**Rapportage brandveiligheidscontrole
Mencina De Mendoza Lyceum
gelegen aan de Mendelssohnlaan 1
te Breda
(16 maart 2011)**

Versie	Concept, datum: 16 maart 2011.
Contactpersoon	J. Dam T 0800-2430489 M 06-53 424 656 F 010-2430497 InterConcept Advies & Uitvoering Afdeling Bouwkundige dienstverlening Vakgroep Fysieke Veiligheid Postbus 5090 2900 EB Capelle aan den IJssel
Auteurs	J. Dam

AVANT Bouwpartners BV heeft adviesbureau InterConcept Advies en Uitvoering BV benaderd met het verzoek een brandveiligheidscontrole uit te voeren in het schoolcomplex "Mencina De Mendoza Lyceum" aan de Mendelssohnlaan 1 te Breda.

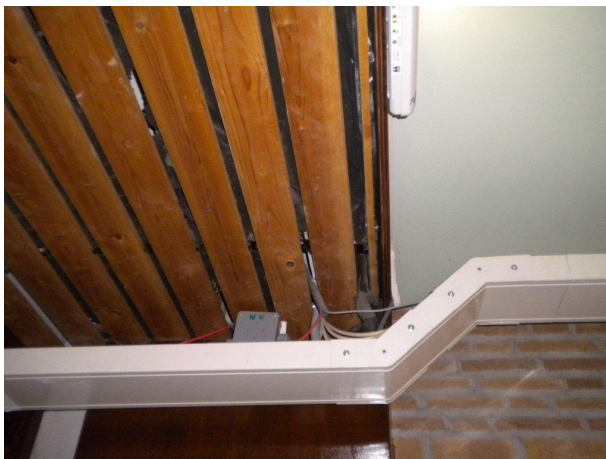
60 minuten brandwerende pui. Bovenlicht met triplexplaatje. Doorvoering voldoet, triplexplaatje niet.

- de deuren in de 60 minuten brandwerende brandscheidingen dienen te worden voorzien van bij brand drukopbouwende en opschuimende strips of profielen zodat aan de vereiste WBDBO van de brandscheiding wordt voldaan;

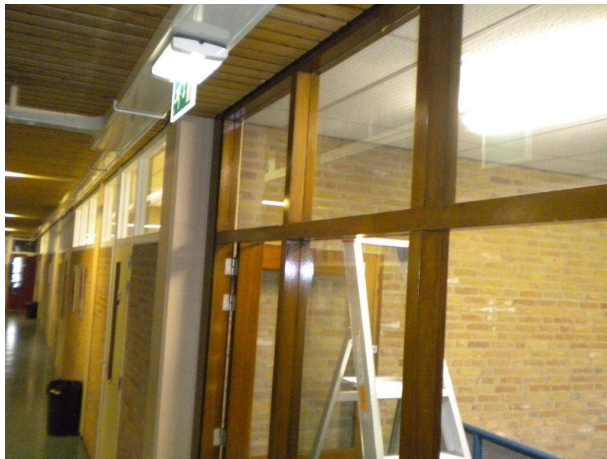
Brandwerende deur, 60 min. Deurnaald niet voorzien van Opschuimende strip.

Plafondconstructie verkeersruimte. Houten schroten voorzien Van firetoek. Voldoet niet aan de brandvoortplantingsklasse 2.

De schrootjes plafonds verwijderen en vervangen door een plafondconstructie welke aan de eis voldoet;
Een alternatief zou kunnen zijn het verwijderen van al het aanwezig firetdoek en de schrootjes zodanig te impregneren dat aan de eis wordt voldaan.

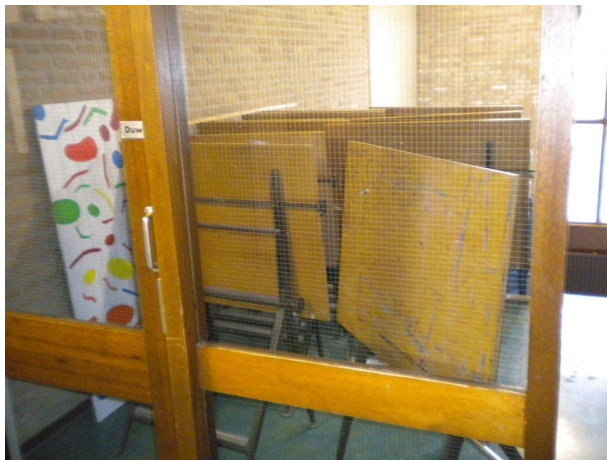
Doorvoeringen niet brandwerend uitgevoerd.

Verkeersruimte voorzien van plafond met houten schroten.

Brandwerende pui bij toegang trappenhuis. Het dichte (lichte) gedeelte bestaat uit een houten multiplex plaat oid. Nagegaan moet worden of deze constructie voldoet aan een brandwerendheid van 30 minuten.

- doorvoeringen in de brandscheidingen dienen zodanig brandwerend te worden afgewerkt dat een WBDBO van 30 respectievelijk 60 minuten wordt gewaarborgd;

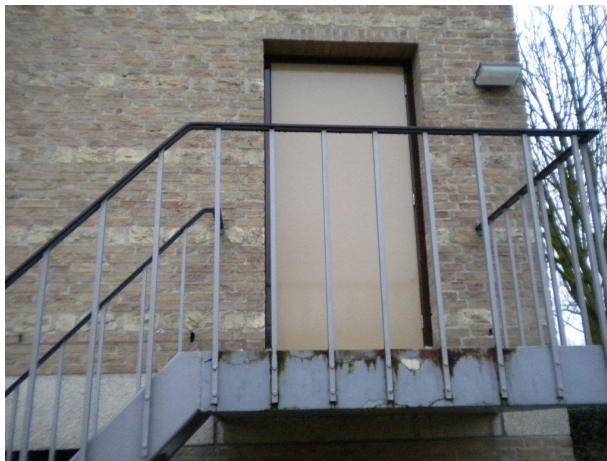
Doorvoering niet brandwerend uitgevoerd.

Brandwerende deur voorzien van deurdranger.

Nooduitgang niet voorzien van paniekbetlag of knopcilinder

De sloten in deze als nooduitgang aangemerkte deuren verwijderen en voorzien van paniekbetrukking of een knopcilinder.

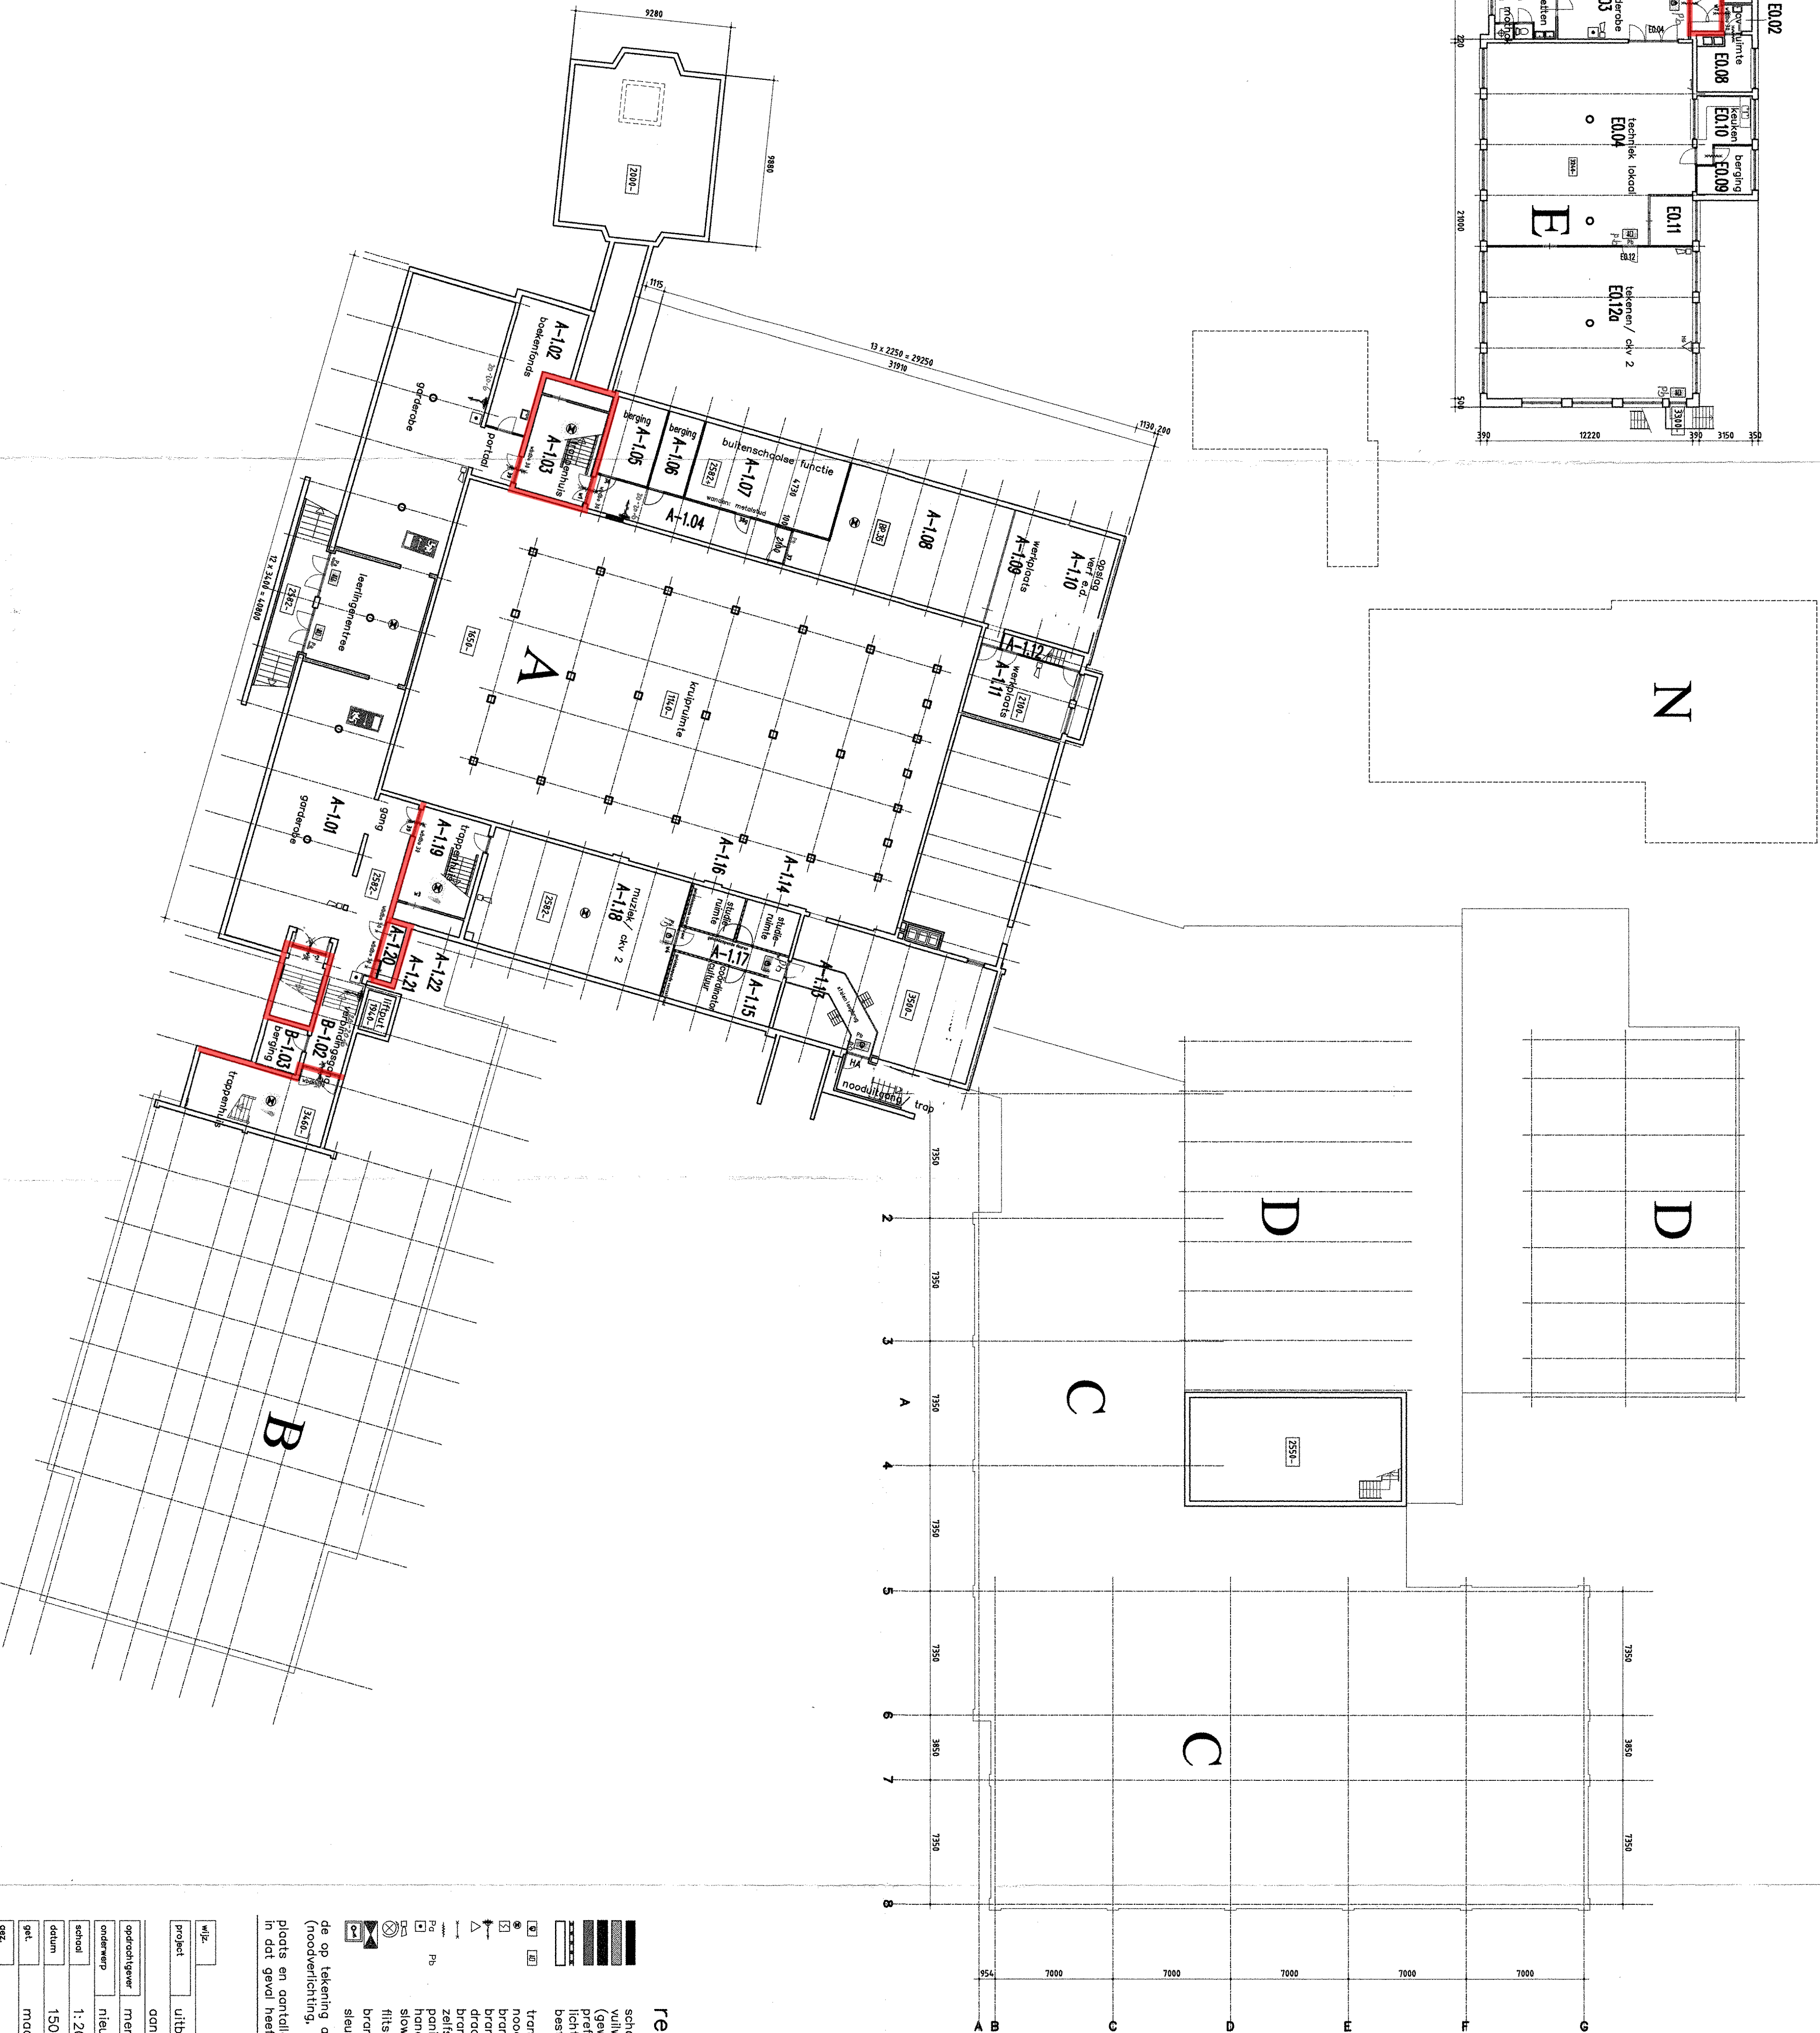
Opslag brandbare stoffen in trappenhuis.

- ontbrekende deurdrangers opnieuw aanbrengen;
- alle aanwezige opslag van brandgevaarlijke goederen in de trappenhuisen dient te worden verwijderd;
- daar waar in de brandscheidingen houten panelen of vergelijkbaar materiaal en of (brandwerend) glas zonder aanduiding aanwezig is, dient te worden aangetoond d.m.v. certificering of productinformatie of de brandscheiding daadwerkelijk voldoet aan de vereiste brandwerendheid van 30 respectievelijk 60 minuten. Indien deze informatie niet (meer) aanwezig is wordt geadviseerd om door middel van expert judgement de werkelijke brandwerendheid van de brandscheiding vast te stellen.

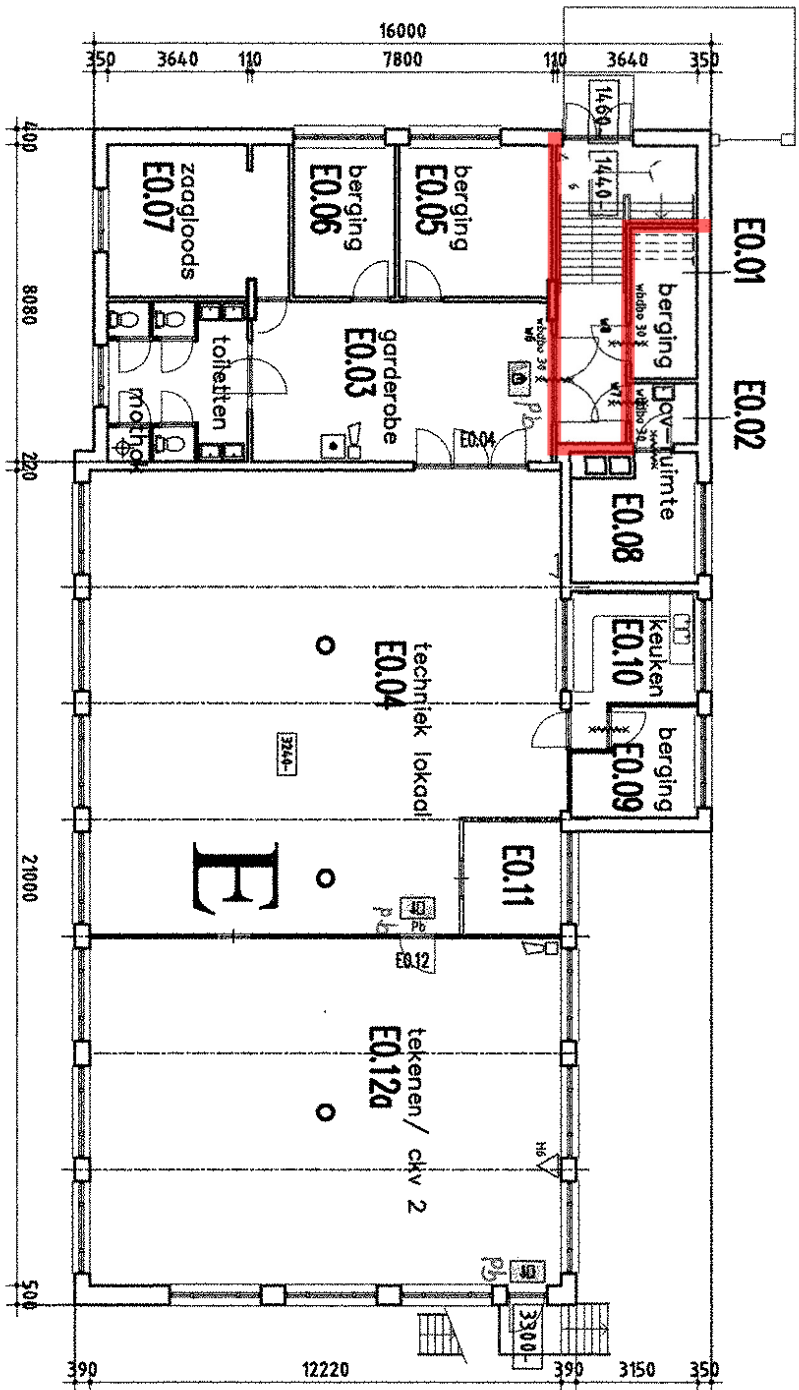
Nooduitgang buiten niet voorzien van tekst: Nooduitgang vrijhouden.

- ad1: De (nood)uitgangen zijn voorzien van sloten. De sloten in deze als (nood)uitgang aangemerkte deuren moeten worden verwijderd. De deuren moeten worden voorzien van paniekbetrukking of een knopcilinder. (o.b.v. Gebruiksbesluit)
- ad2: De ingangen, doorgangen, uitgangen, nooduitgangen, gangpaden, galerijen, trappen, hellingbanen en vluchtwegen moeten te allen tijde over de minimaal vereiste breedte zijn vrijgehouden van obstakels en steeds voldoende stroef zijn. Dit geldt eveneens voor het als verlengstuk van de vluchtwegen aan te merken gedeelte van het aansluitend terrein. (o.b.v. Gebruiksbesluit)
- ad3: Aan de buitenzijde van een nooduitgang dient met letters van 8 cm groot aangegeven te worden de tekst "NOODUITGANG VRIJHOUDEN" (o.b.v. Gebruiksbesluit)
